SERVICE INFO – INA 0064

Новый комплект/набор натяжного ролика с креплением для дизельного двигателя 1.7л Chevrolet / Opel / Vauxhall

Рис. 1: Замена натяжного ролика 531 0166 20 (1) на 531 0819 10 (2)

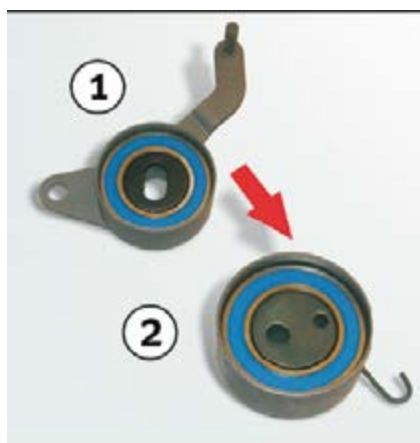
Указанные выше автопроизводители провели замену натяжного ролика. Существующий натяжной ролик под номером 531 0166 20 будет заменен натяжным роликом под номером 531 0819 10 (см. рис. 1).

Рис. 2: Состав упаковки: 530 0492 10

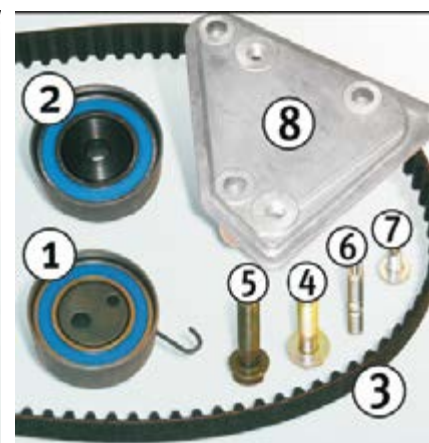
Двигатели до номера 328704 должны быть установлены с новым креплением (см. рис. 2, деталь 8). Поэтому Schaeffler Automotive Aftermarket предлагает комплект натяжного

шестигранной втулки (момент затяжки: 37 Нм ± 3 Нм) 6). При завершении работы с приводом ГРМ проверните распределитель как минимум 2 раза и проверьте метки на натяжителе. Может потребоваться повторная настройка натяжного ролика.
